NB!-registeret - Revisjon

Høringsnotat

Kulturmiljø: K107 Svolvær Sentrum (tidligere Svolvær Torget)

Forslag til endring av kulturmiljøavgrensningen og endring av kulturmiljøets navn.

Fig. A – Nåværende avgrensning i oransje, forslag til ny kulturmiljøavgrensning i rødt

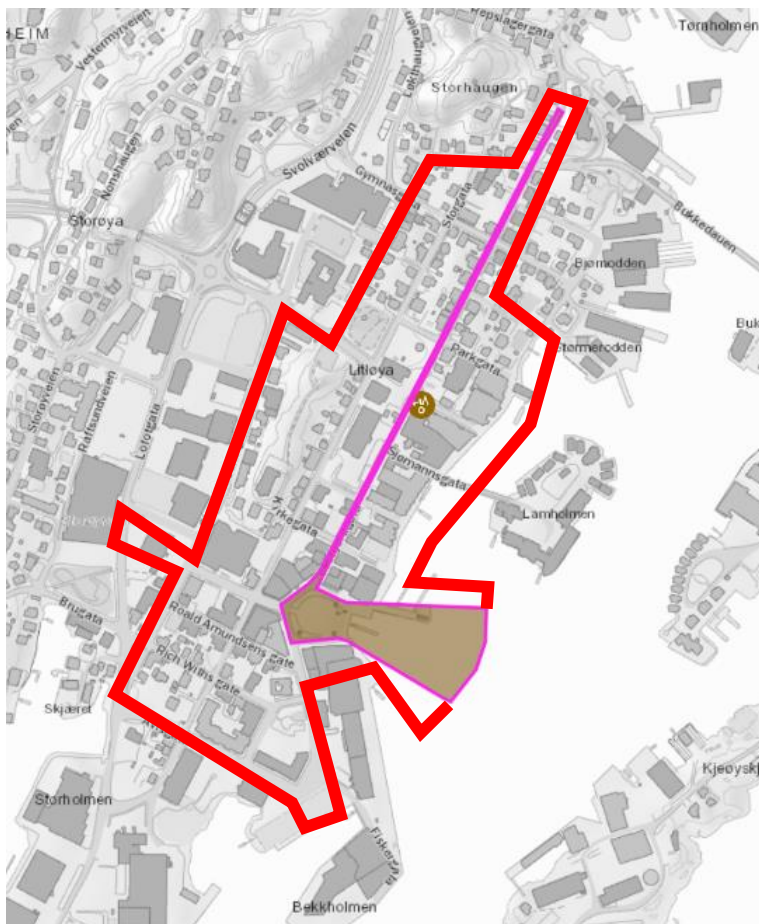
Svolvær sentrum er utformet etter en byplan av Sverre Pedersen som ble ferdig i 1923. Denne byplanen inneholder Sverre Pedersens visjon om visuelle sammenhenger mellom den planlagte byen og landskapet rundt. Den opprinnelige planen innebærer flere av Pedersens karakteristiske plangrep som akser, sjøgløtt, fondmotiv og differensierte funksjoner, hvor, kirken, torget og parken utgjør viktige fellesskapsfunksjoner (se fig. B). Dagens avgrensning av kulturmiljøet tar bare opp i seg noen av disse elementene og en endring av avgrensningen vil få med flere akser, sjøgløttene, kirken, parken og kvartalsutformingen i sentrum. På denne måten blir mer av helheten i Sverre Pedersens byplan ivaretatt og vurderes ved nye tiltak og planer (se fig. A).

Med en endret avgrensning vil kulturmiljøet inneholde et større område enn Torget og vi foreslår derfor at navnet endres til Svolvær Sentrum.
